VERKEHRSPLANUNGSAMT STRASSENPLANUNG
 NÜRNBERG

ABTEILUNGSLEITUNG	gez. Wunder	NÜRNBERG, AM 19.05.2021
BEARBEITUNG	Dufek (4933) Bräuning-Fürbach	gez. Jülich AMTSLEITER
ÄNDERUNGEN		Lageplan
DATUM	BEARBEITUNG	OBJEKT
14.10.21	Br-Fürbach	Instruktionserg.
16.02.22	Br-Fürbach	Spartengespräch
01.06.22	Br-Fürbach	Radw.nördl.Marienb.
29.07.22	Br-Fürbach	Markierung Linksabbiegegetränken
29.11.22	Br-Fürbach	Randstetlinien Motorradstellpl.
11.01.23	Br-Fürbach	Rotmarkierung
Ziegelsteinstraße 003 V500_1PLT vom 12.01.23		M = 1 : 500 2.2381.2.1
		Ziegelsteinstraße Fritz-Munkert-Platz bis Zum Eichenhain

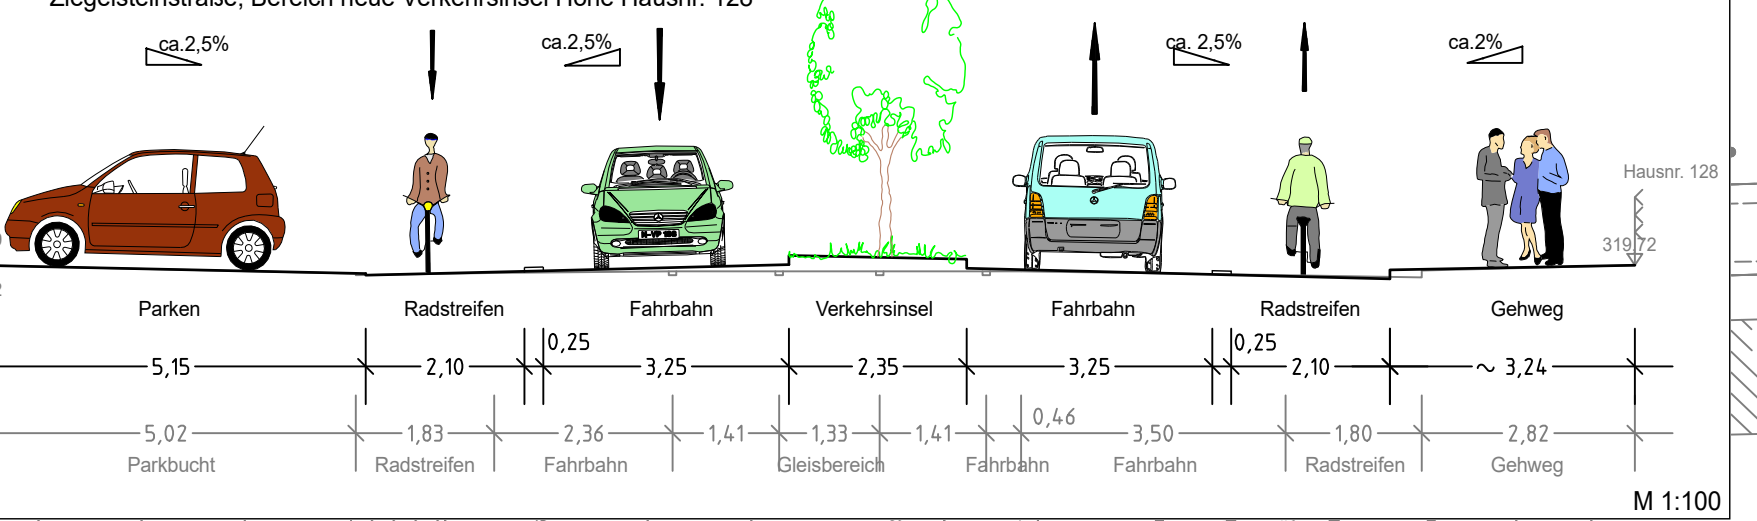
Die Strecke Marienbergstraße/Bienweg wird von überhöhten Großraumtransportern genutzt. Minderdurchfahrhöhe von 4,80 m auf der Breite der Fahrstreifen muss gewährleistet sein.

BS/LSA im Bereich Marienbergstraße/Bienweg zu ergänzen
